Respuesta a la Nota DRCH-AC-3043-11-2024, En solicitud de ampliación al proyecto ***“Morro Negrito Island Resort”***.

**ÁREA INUNDABLE SIMULADA DE LA CORRIENTE INTERMITENTE SIN NOMBRE –
PERÍODO DE RETORNO DE 50 AÑOS**

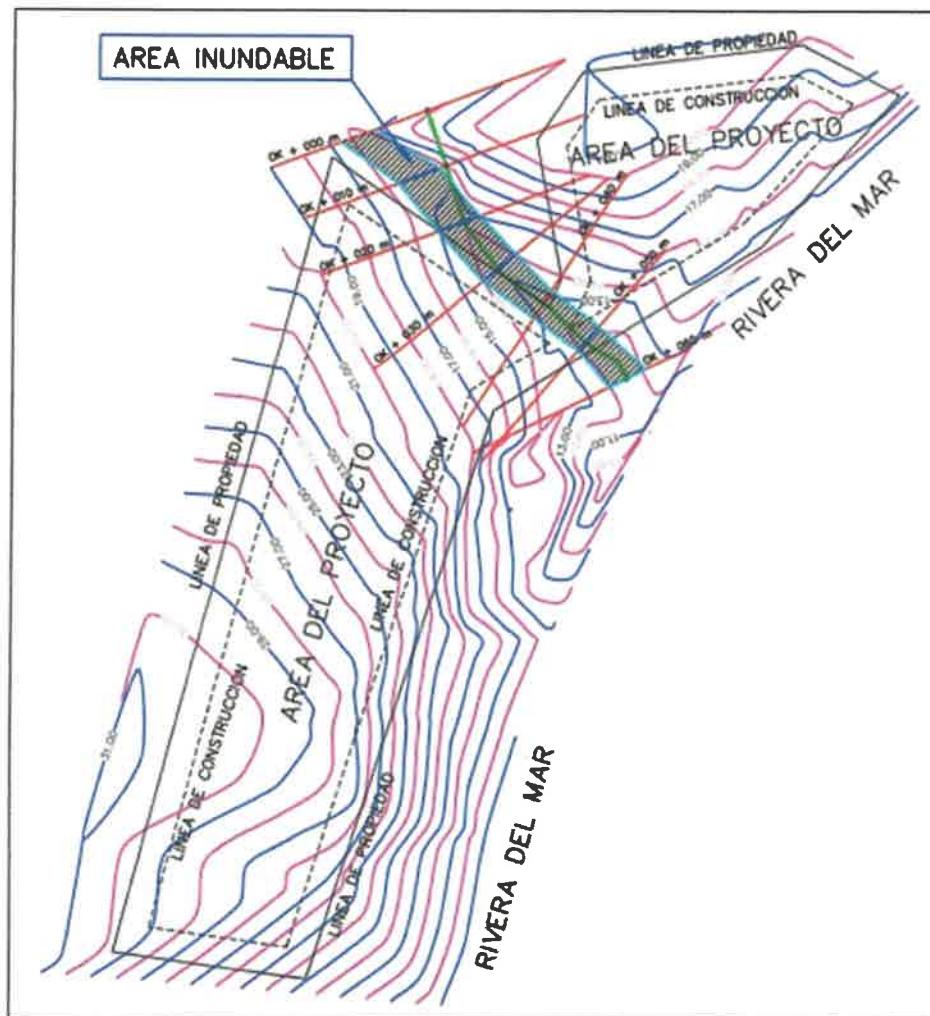
- b. Presentar, los planos del diseño del proyecto en donde se marquen los niveles de terracería segura.

R. Se presenta en el anexo 3, página 15, del estudio hidrológico.
